PRAŽSKÝ SILNIČNÍ OKRUH
STAVBA 518 „RUZYNĚ – SUCHDOL“

EXPERTNÍ POSUDEK

ZÁVĚREČNÝ PROTOKOL

- Posouzení souladu navržených objektů s platnou legislativou, technickými předpisy a normami, včetně návaznosti na EU
- Vypracování „Závěrečného protokolu o provedení expertízy“ objektů komunikací, mostů a tunelů pro koncept DSD

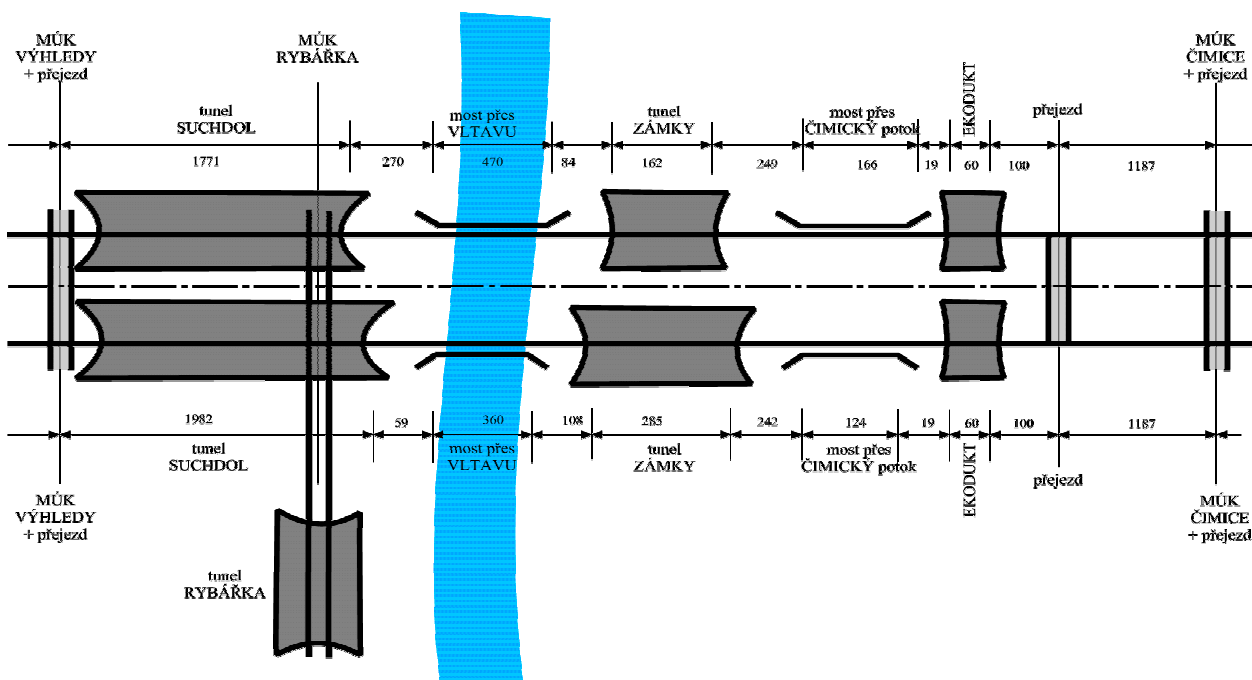
Na obr. 1 je liniové schéma úseku, který se jeví z hlediska bezpečnosti a plynulosti dopravy jako nejproblémovější. Jedná se o klíčový úsek staveb 518 a 519, který je veden v rozsáhlých inženýrských objektech, v části v patrovém uspořádání, téměř po celé délce bez možnosti přejezdu mezi jízdními pásy.

Úsek začíná u křižovatky MÚK Výhledy. V tomto místě je možno přejíždět střední dělicí pruh a eventuelně v případě potřeby převádět dopravu do protisměru. V rámci této křižovatky je také možnost odklonit příjíždějící vozidla na objízdnu trasu. Křižovatka spojuje SOKP se silnicí II/241 a severozápadní částí Suchdola.
